改善箇所説明図

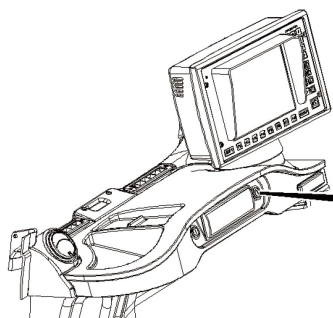
保安基準不適合発生箇所

最高速度制限の設定が不適切なため、最高速度以上での走行ができるよう変更が可能となっている。

50km/h を超える速度で走行した場合、クレーン車の第一軸の荷重重量がタイヤ許容荷重を超えるため、過負荷状態となり、最悪の場合、タイヤがバーストし、走行ができなくなるおそれがある。

対象車両について、走行速度上限を 50km/h 以下に制限するソフトウェアにアップデートを実施する。
